改善箇所説明図①

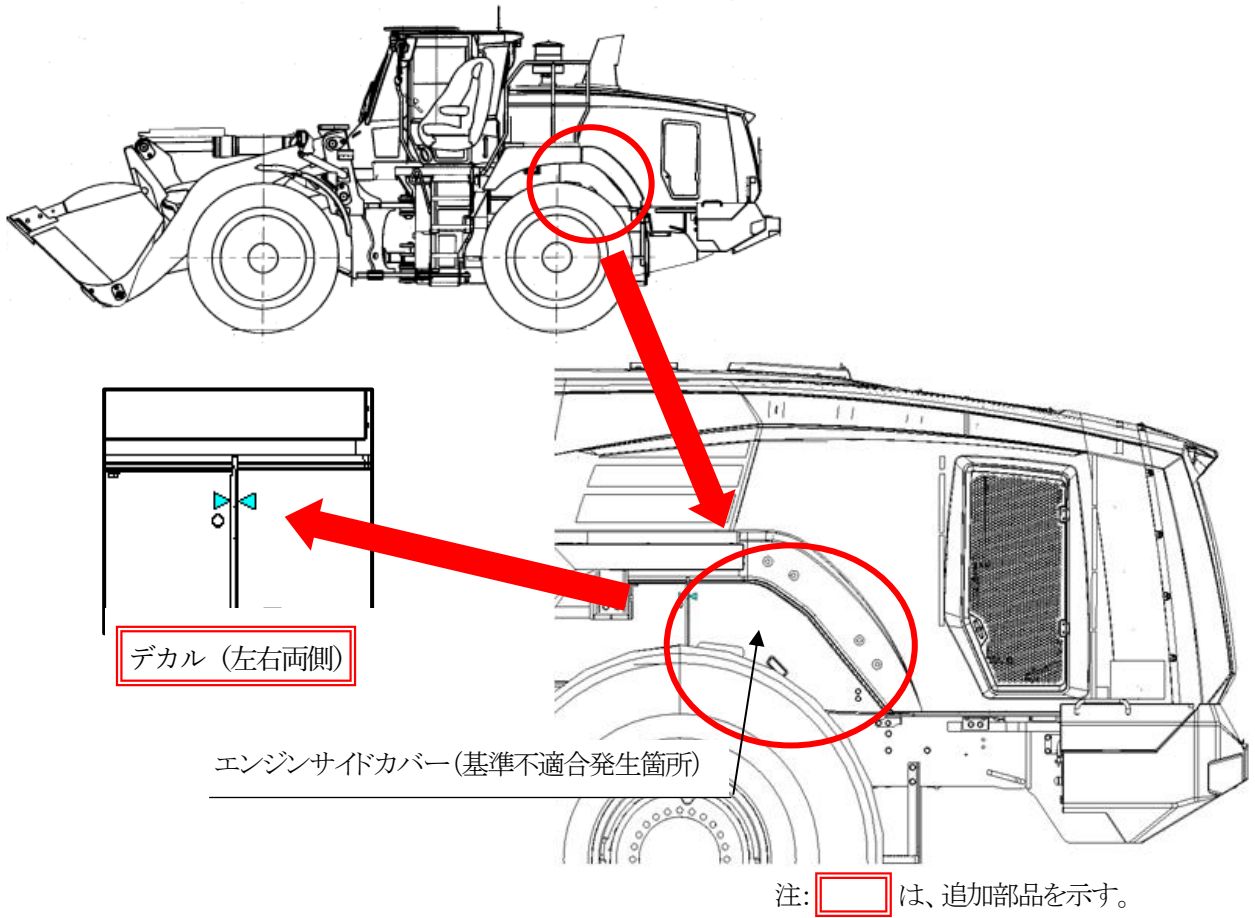
ショベル・ローダのエンジンサイドカバーの構造が不適切なため、サイドカバーを固定するピンがラッチに正常に嵌らない場合がある。そのためそのまま使用を続けると、稼働時の振動等でピンがラッチから外れ、最悪の場合、サイドカバーが車体から脱落するおそれがある。

改善措置の内容: 全車両、ピンがラッチに正常に嵌っていることを示すデカルをサイドカバーに貼り付ける。

識別: デカルの有無で識別する。

改善箇所説明図②

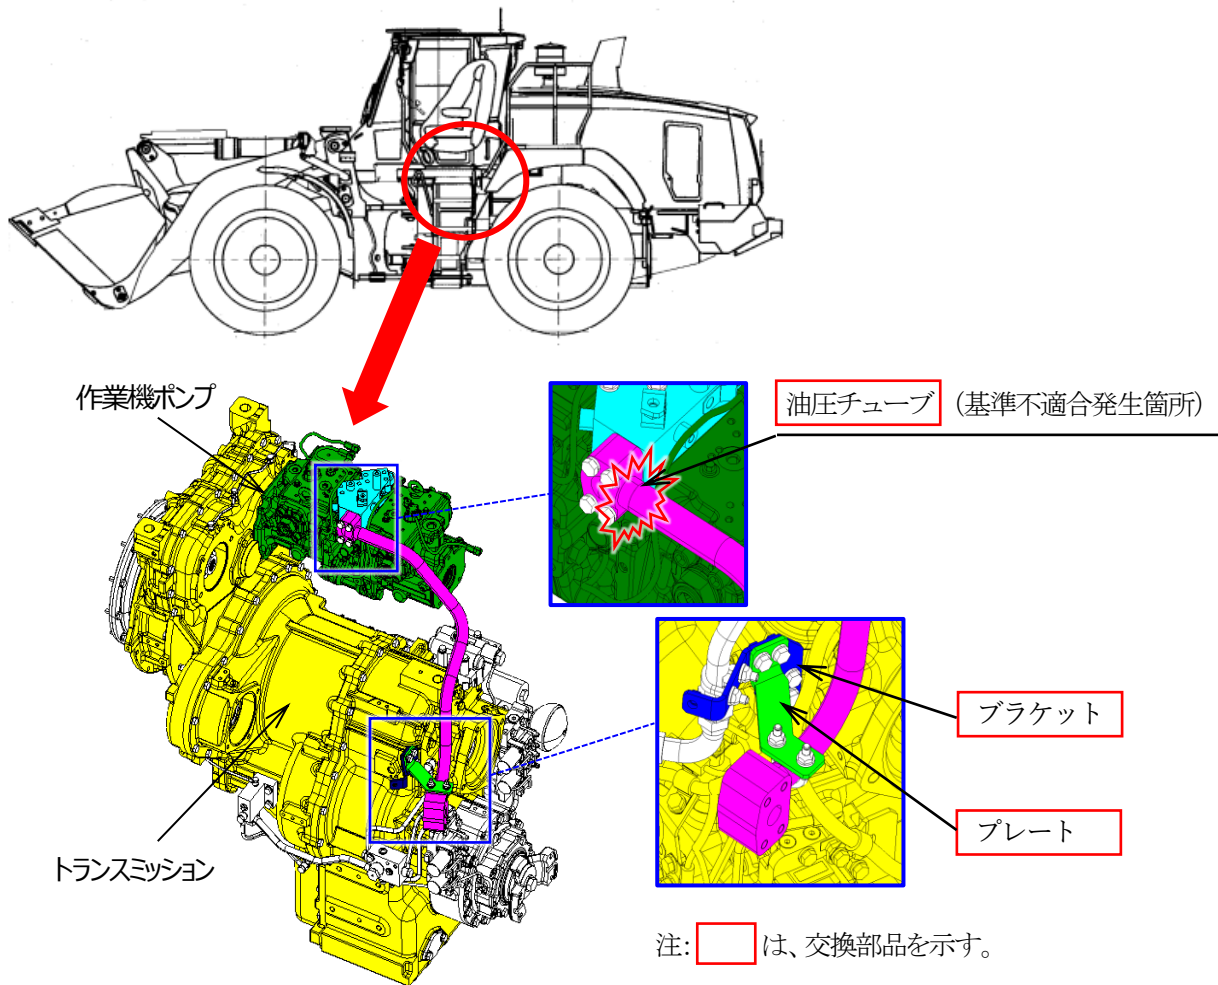
ショベル・ローダの作業機ポンプからコントロールバルブ配管に繋がる油圧チューブにおいて、油圧チューブをトランスミッションケースに固定するプレートおよびブレーケットの強度が不足しているため、エンジン振動等を受けて折損し、油圧チューブが固定できなくなる。そのためそのまま使用を続けると、油圧チューブの溶接部に亀裂が生じ、作動油が著しく漏れ、作業装置等が作動不良に至るおそれがある。

改善措置の内容:全車両、プレート及びブレーケットを対策品に交換する。なお当該部品が折損していた場合、油圧チューブを新品に交換する。

識別:キャブ内のヒューズボックスカバーの裏面に薄緑色のペイントを塗布する。
